# Gemeinde Seefeld

## 2. Änderung des Bebauungsplanes „Seestraße II“

### B E G R Ü N D U N G

vom 16.04.2024

Schemazeichnung versetztes Satteldach

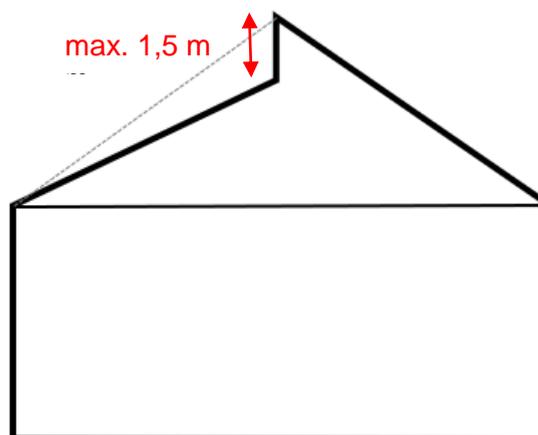
Im rechtsverbindlichen Bebauungsplan sind unter 5f) ausschließlich Satteldächer als zulässige Dachform festgesetzt. Durch die Ergänzung der Zulässigkeit von versetzten Satteldächern (siehe nachfolgende Abbildung) wird den Bauherren eine zusätzliche Gestaltungsmöglichkeit zugestanden, die einen größeren Spielraum beim Dachgeschossausbau eröffnet und insbesondere die Belichtungssituation im Dachgeschoss verbessern kann. Die Höhe des Versatzes im Firstbereich darf dabei maximal 1,5 m betragen.

Die Grundform des Satteldachs bleibt als baugebietsprägende Form dabei weiterhin erhalten. Die Ausbildung als versetztes Satteldach stellt lediglich eine untergeordnete Abwandlung des „normalen“ Satteldachs dar und stört nicht das optische Gesamtgefüge, zumal bereits auf den in näherer Umgebung befindlichen Grundstücken Flur Nrn. 143/0 und 143/8 Gebäude mit versetzten Satteldächern vorhanden sind.
